**Fra:** noreply@blivhoert.kk.dk  
**Sendt:** 5. april 2013 00:13  
**Til:** TMF-Bydesign  
**Emne:** Høringssvar: "Enghave Brygge" med kommuneplantillæg (2011-63262). Afsender: Susanne Bro  
**Vedhæftede filer:** Indsigelse fra Havnelauget.pdf

## Høringssvar fra Havnelauget vedr. Lokalplanforslag for Enghave Brygge

### Lokalplanforslag: Effekt på kulturhistoriske værdier og havnemiljø

Model af Enghave Brygge Nord iflg. lokalplanforslag. Udført af professionel modelbygger for Havnelauget.

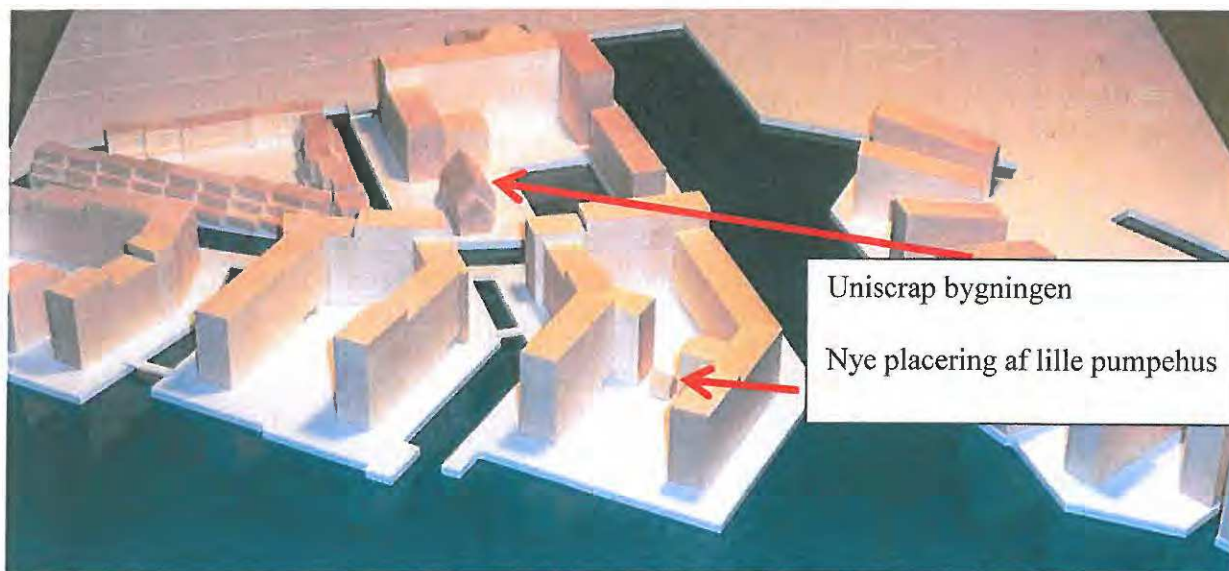
- 1) Der bygges højt foran H.C. Ørstedsværket således at værkets bygningsanlæg ikke længere kan ses fra havnesiden eller Tømmergraven. Værkets bevaringsværdige infrastruktur i form af kajanlæg, jernbane- og kranspor samt kulplads, der fortæller om værkets produktionsflow, fjernes.

- 2) Uniscrap-bygningen omkranses af højhuse, og vil ikke længere være synlig fra havnesiden eller Tømmergaven fraset gennem lille åbning til Enghave kanal i bygningsmuren, der kanter Tømmergraven (se billede af model af Enghave Brygge Nord iflg. lokalplanforslaget, nedenfor). Bygningen mister sit kajanlæg pga. havneopfyldningen og jernbanesporene fjernes.

- 3) Det lille pumpehus bliver placeret langt inde i en bygningskarré (se billede af model, nedenfor). Pumpehuset mister sin beliggenhed ved vandet og vil ikke længere være synligt fra Tømmergraven. Det vil muligvis kunne øjnes med kikkert fra havnesiden gennem den smalle åbning i karreen mod havnesiden.

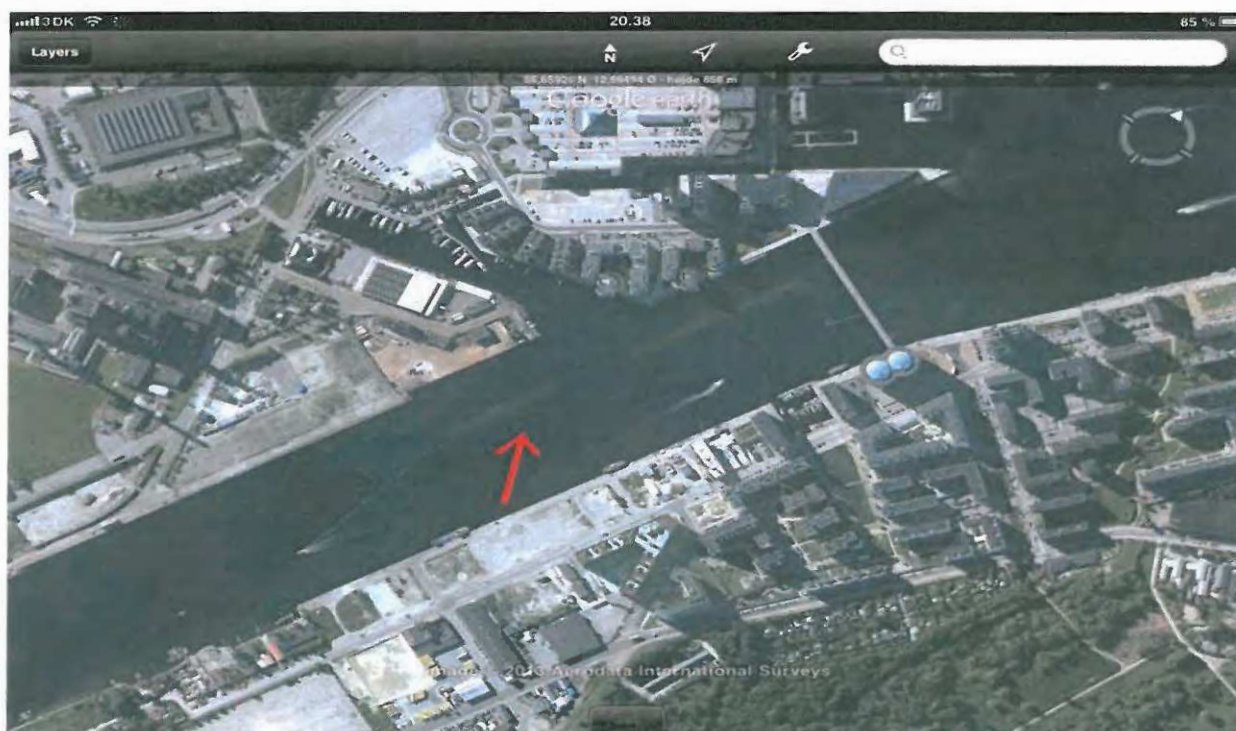
H.C. Ørstedværket er en del af Danmarks industrihistorie og et pejlemærke for Sydhavnen.

Hvorfor vil I gemme det væk?

Hvis man kan forestille sig at står på Brygge Broen og man så hopper rigtig, rigtig højt, så er det dette syn man ser. Tør slet ikke tænke på hvad man ser hvis man ikke hopper, et stort højt hus som kaster skygge over havnen,

Okay, man vil jo stadig kunne se H.C. Ørstedværket's skorstene.
